Wesentliche Beurteilungskriterien für Variante 1

Wesentliche Beurteilungskriterien für Variante 6

Im Mediationsverfahren verbleibende Varianten

Variante 1

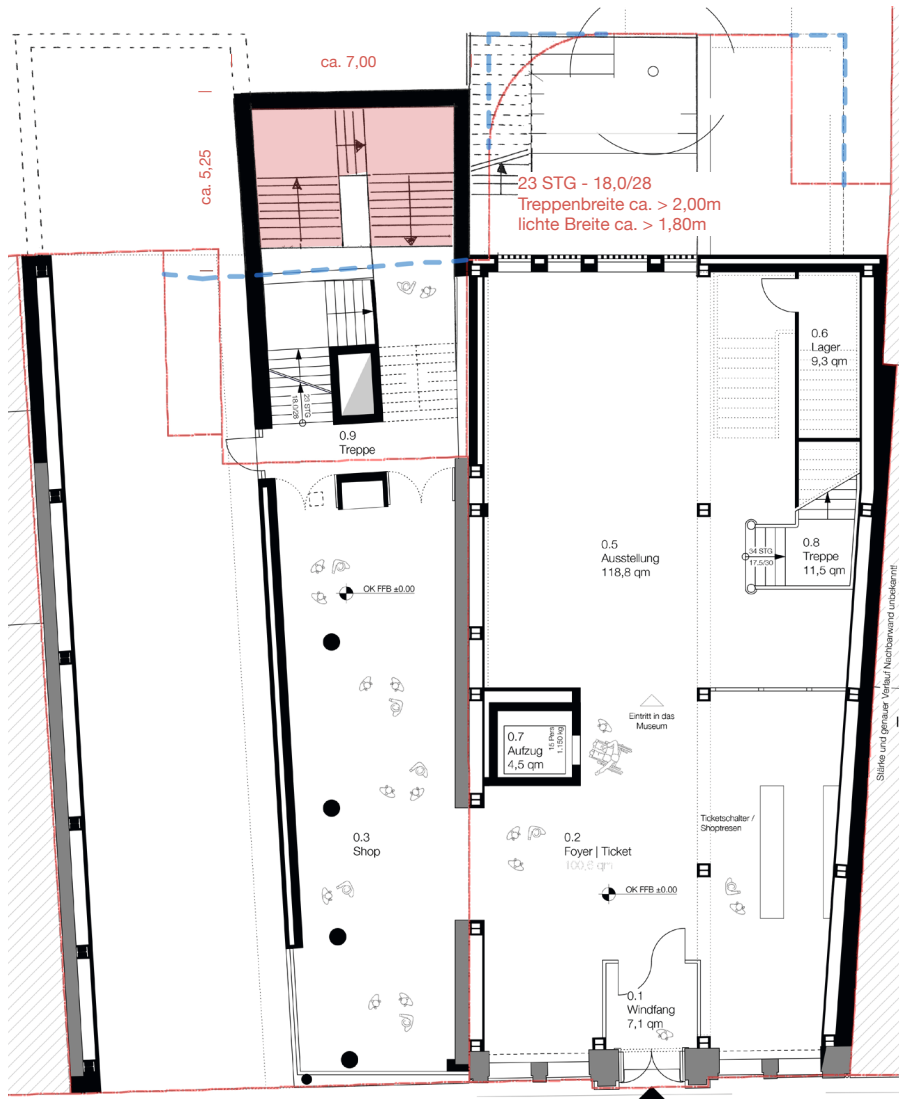
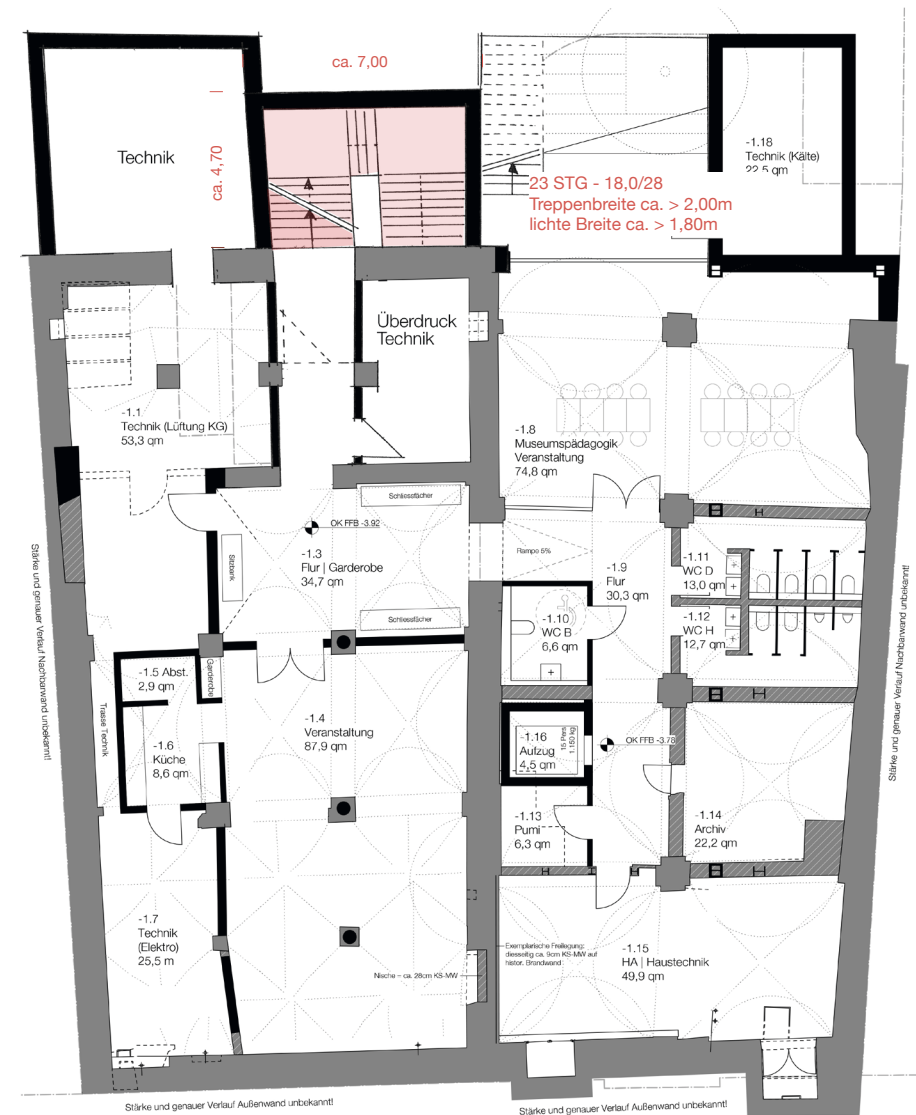
Sehr starker Eingriff in die Denkmalsubstanz: Entfernung von (bis zu) 4 mittelalterlichen Gewölbefeldern.

Aus denkmalpflegerischer Sicht abzulehnen; nicht genehmigungsfähig, da stark unverhältnismäßig schwerer Eingriff.

Variante 6

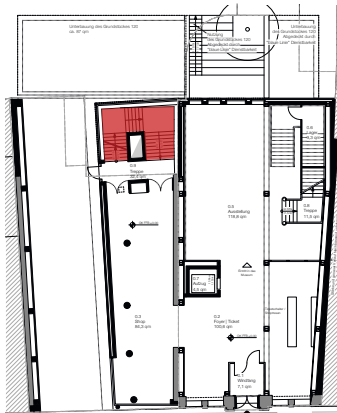
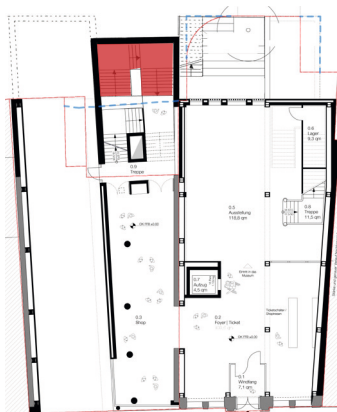
Aus denkmalpflegerischer Sicht ggfs. vertretbar, da Minimierung des Eingriffs gegeben und Verhältnismäßigkeit gewahrt.

Durchbrüche durch die historische Gewölbekeller-Außenwand notwendig.

Rechte Dritter / Grunddienstbarkeit betroffen -> Zustimmung aller Nachbarn notwendig.
